S造露出柱脚におけるM-N耐力曲線の耐力点の取り方の変更

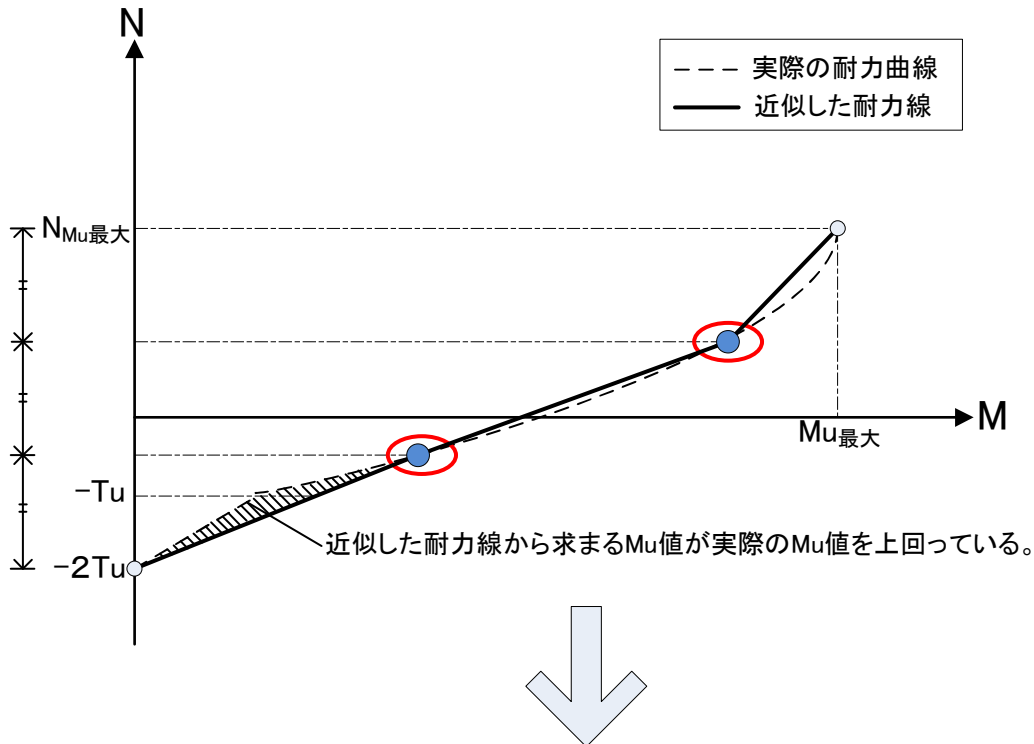
弾塑性解析における柱脚の M_u は解説書計算編P.10-36(10.74)式～(10.76)式を5線分に近似した耐力線を採用しているため、実際の M_u を上回る箇所が発生する場合があります。(図①)
一方、終局時の断面算定では M_u を精算しているため、 D_s 算定時応力が M_u を上回りWARNINGを出力する場合があります。

図① 【Ver.1.1.1.23】 $N_{M_u最大} \sim -2T_u$ の間を3分割した点としていました。

そのため、終局耐力の点の取り方を一部変更しました。(図②)

図② 【Ver.1.1.1.24】 $N=-T_u$ の点をおさえて、 $N_{M_u最大} \sim -T_u$ の間を2分割した点に変更。
